**TC READ / WRITE UNIT MODIFICATION KIT****ANWENDUNG**

**APPLICATION**

This modification kit is suitable for all A810, A812 and A820 machines with Time Code facility. The already installed TC Read/Write Unit must have the Layout 1.820.721.14.

Fig. 1: Zu entfernende Bauteile / Components to be removed

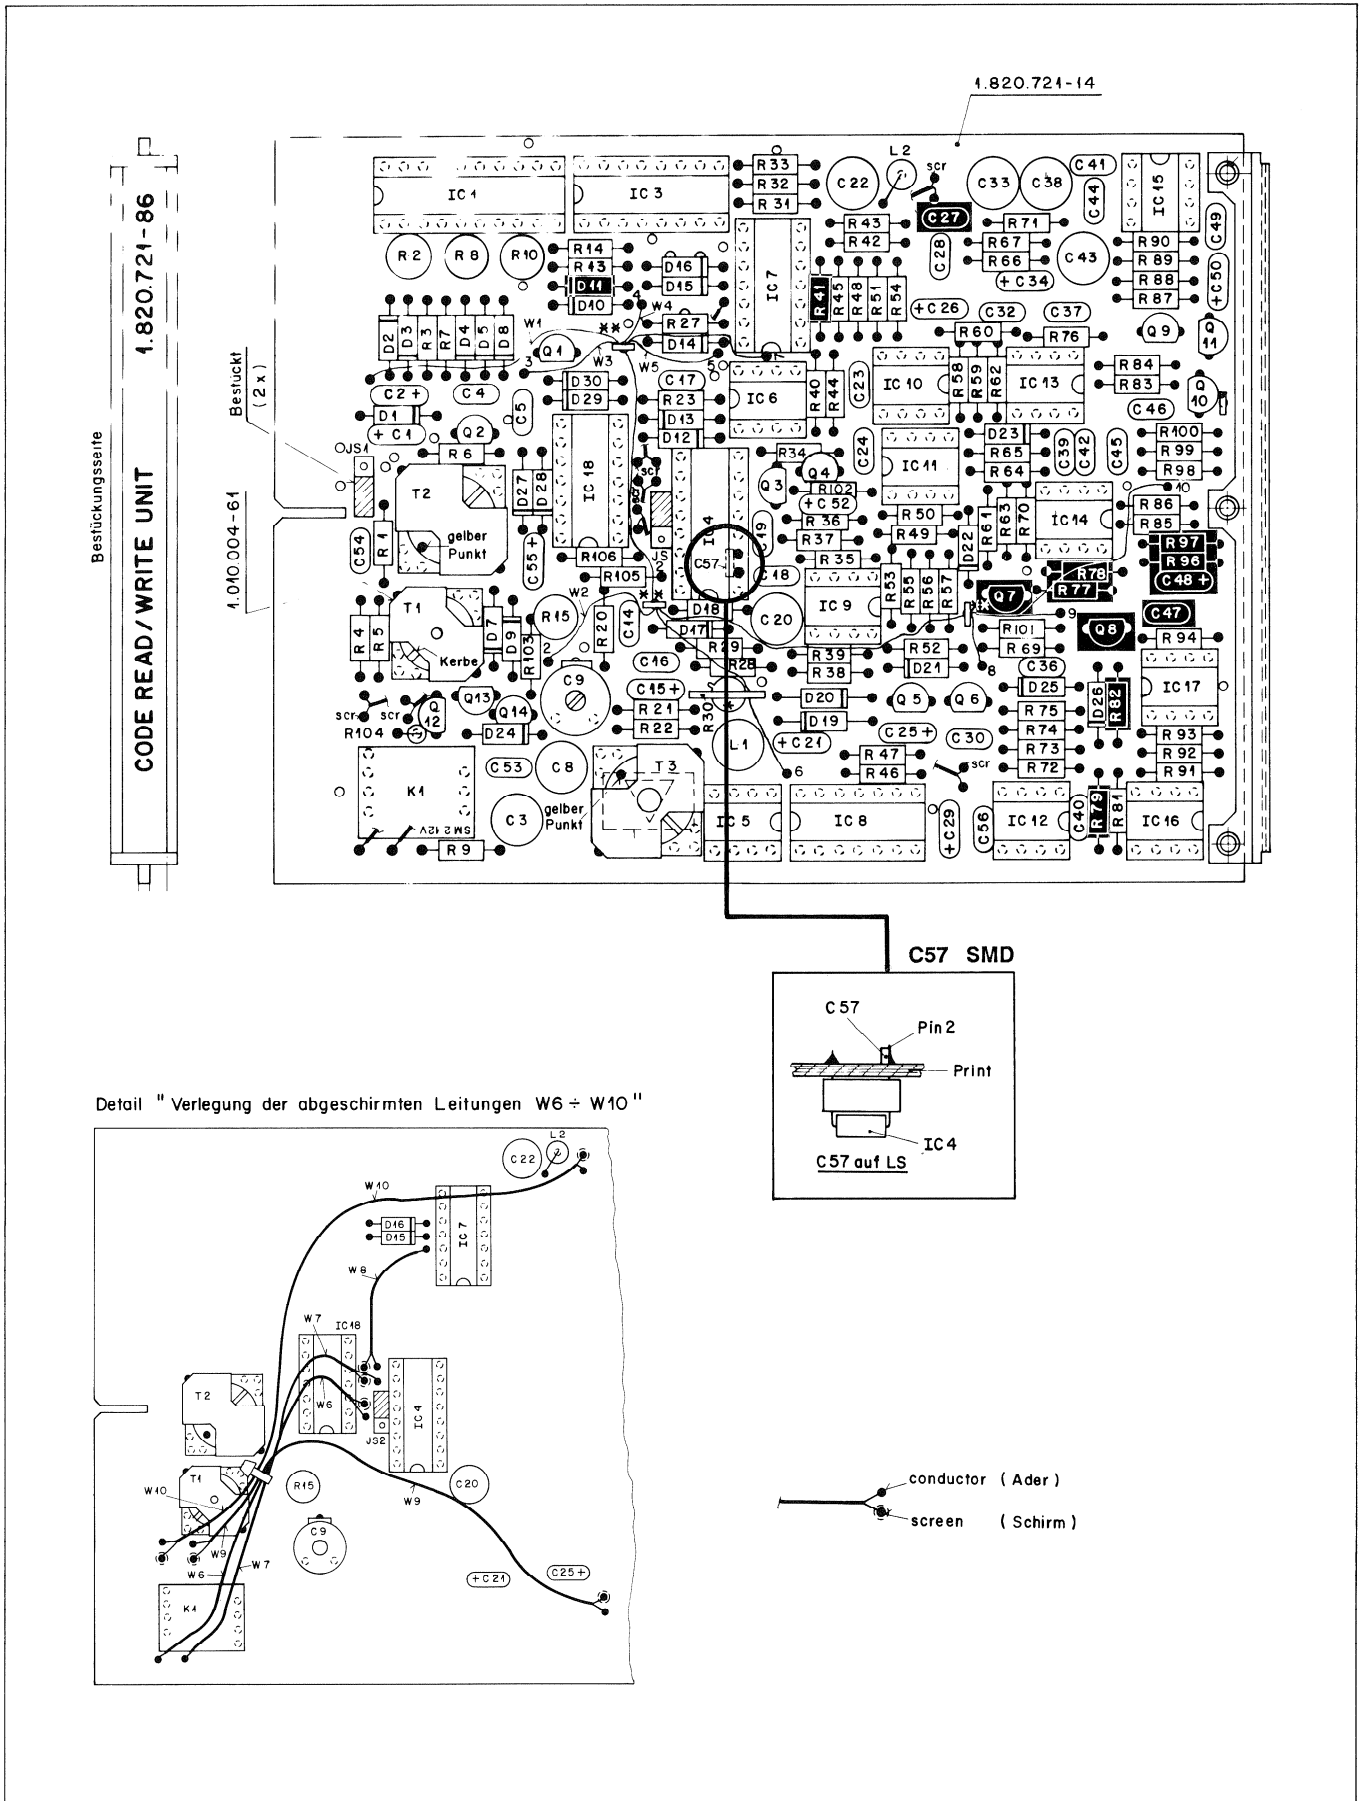
- Remove R79
- Remove R77 and replace by D31 Z; 7.5V; 5%; 40W (No. 50.04.1103)
- Remove Q8 (WP146)
- Remove C47 (47 $\mu$ F)
- Remove R41 (1k $\Omega$ )
- Remove D11 (IN4448)
- Remove C27 (0.01 $\mu$ F)
- Remove R82 47 $\Omega$  and replace by R 150 $\Omega$ ; 1%; MF (No. 57.11.3151)
- Remove R96 (1k $\Omega$ )
- Remove R97 (2.4k $\Omega$ )
- Remove C48, 47 $\mu$ F and replace by C 0.047 $\mu$ F; 10%; 63V; PETP (No. 59.06.0473)
- Remove R78, 820 $\Omega$  and replace by R 15 $\Omega$ ; 1%; MF (No. 57.11.3150)
- Remove Q7, BC 237B and replace by VN 0808 M (No. 50.03.1505)
- Link points 18 and 28 (W18)
- Link points 19 and 29 (W19)
- Link points 29 and 30 (W20)
- Set on the Relais Extended Board (pins to the points 14/15/16/17)
- Link points 11 (Relais Extended Board) and 21 (W11)
- Link points 12 (Relais Extended Board) and 22 (W12)

- Punkt 13 (Relais Extended Board) mit Punkt 23 (TC Read/Write Unit) verbinden. (W13)
- Auf der Lötseite C57; InF; SMD (Nr. 59.60.0102) wie in Fig. 1 und 2 dargestellt einfügen.
- Etiketle auf Index .87 erhöhen.
- Link points 13 (Relais Extended Board) and 23 (W13)
- Add C57; InF; SMD (No. 59.60.0102) on the solder side of the board as shown in fig. 1 and 2.
- Change the label to index .87.
